Verkehrszeichenplan zum AZ.: 031/8V/54144/2022

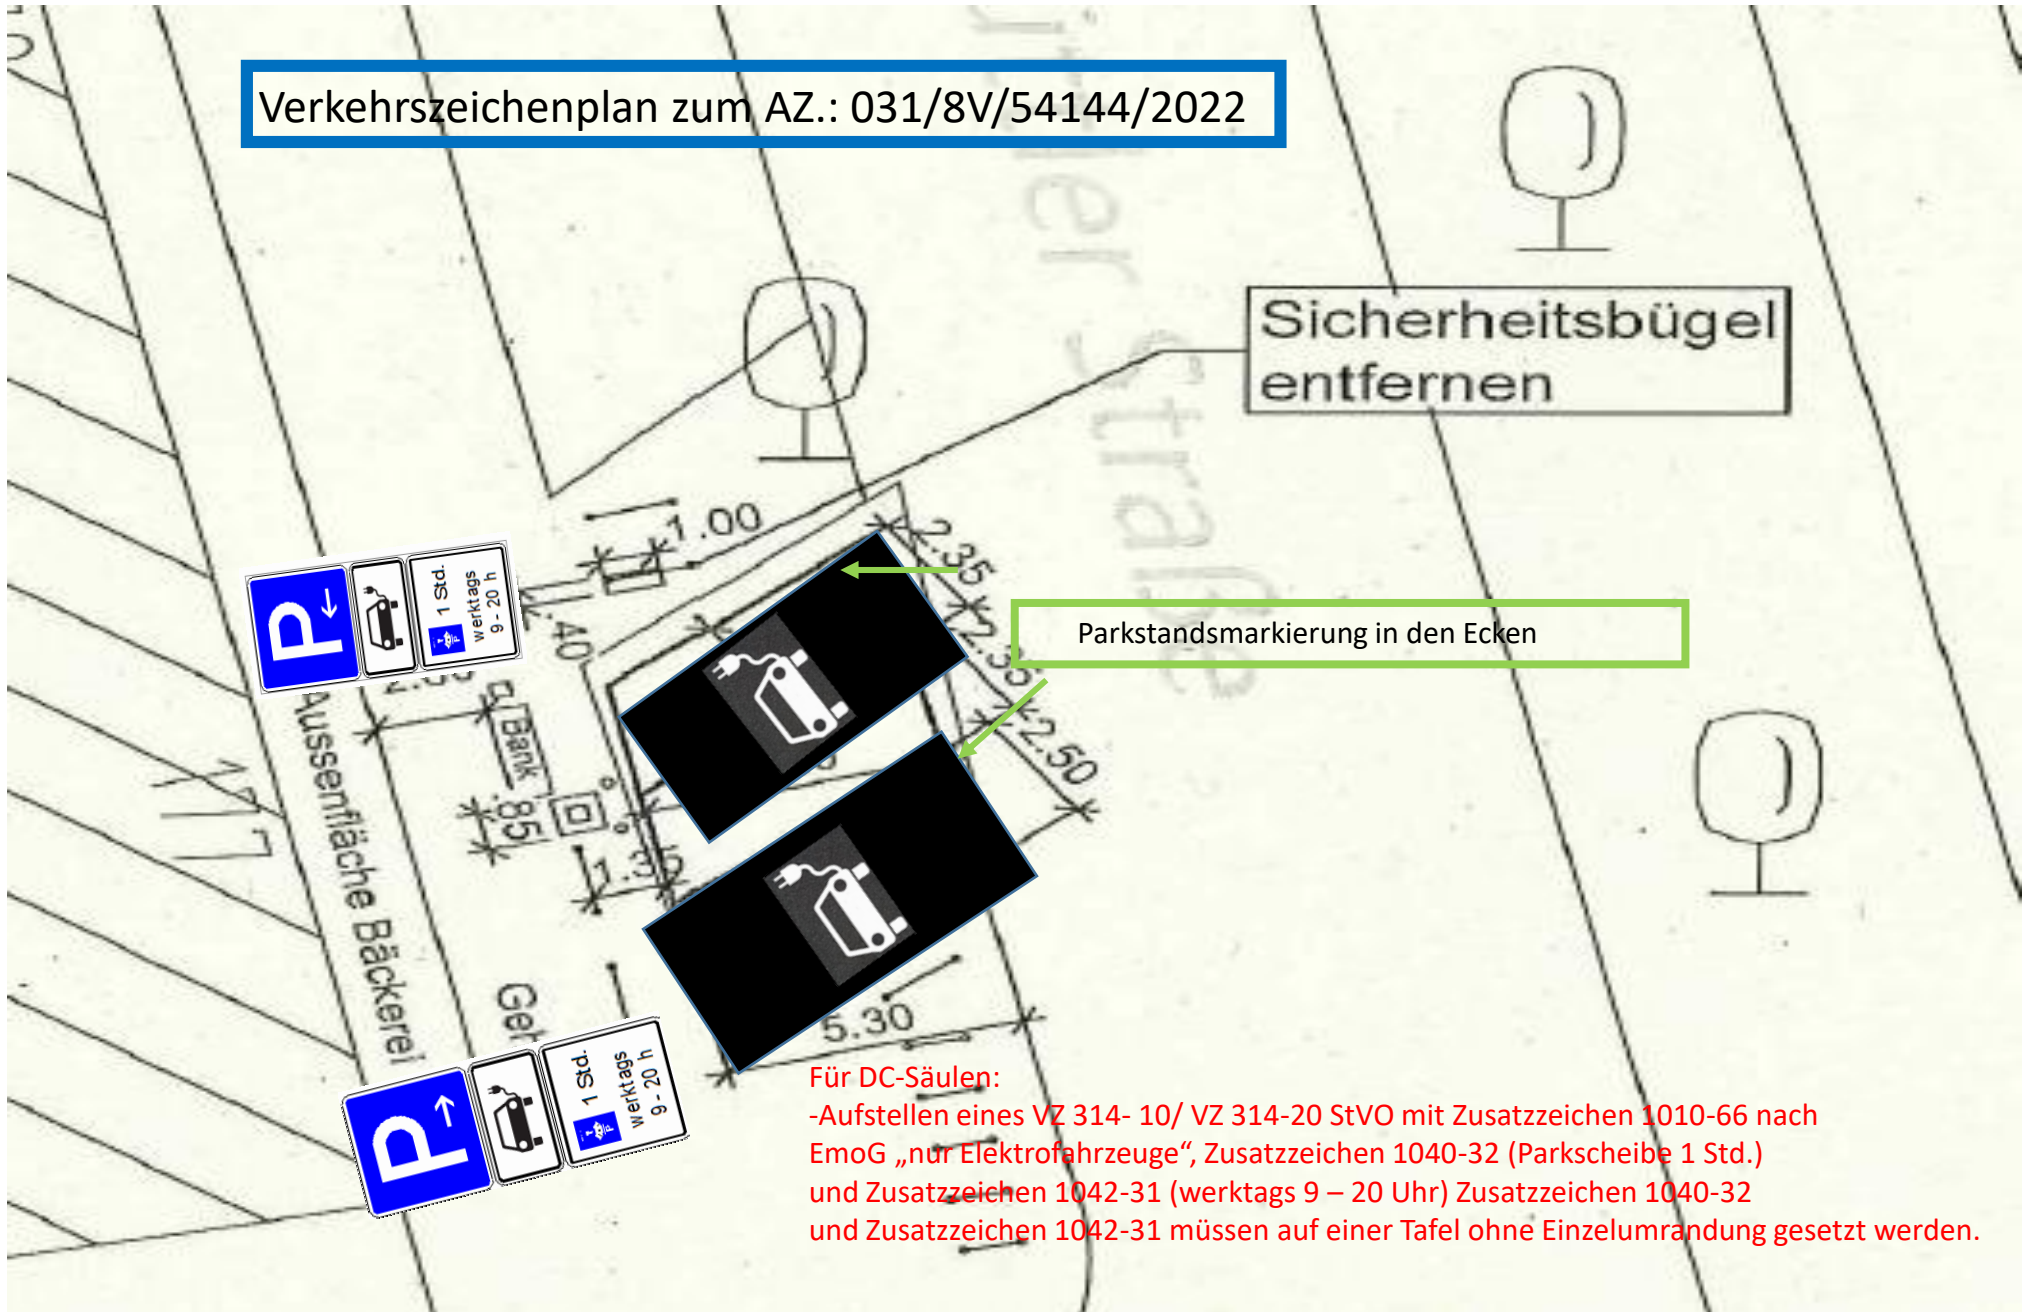
Sicherheitsbügel entfernen

Parkstandsmarkierung in den Ecken

Für DC-Säulen:  
-Aufstellen eines VZ 314- 10/ VZ 314-20 StVO mit Zusatzzeichen 1010-66 nach EmoG „nur Elektrofahrzeuge“, Zusatzzeichen 1040-32 (Parkscheibe 1 Std.) und Zusatzzeichen 1042-31 (werktags 9 – 20 Uhr) Zusatzzeichen 1040-32 und Zusatzzeichen 1042-31 müssen auf einer Tafel ohne Einzelumrandung gesetzt werden.
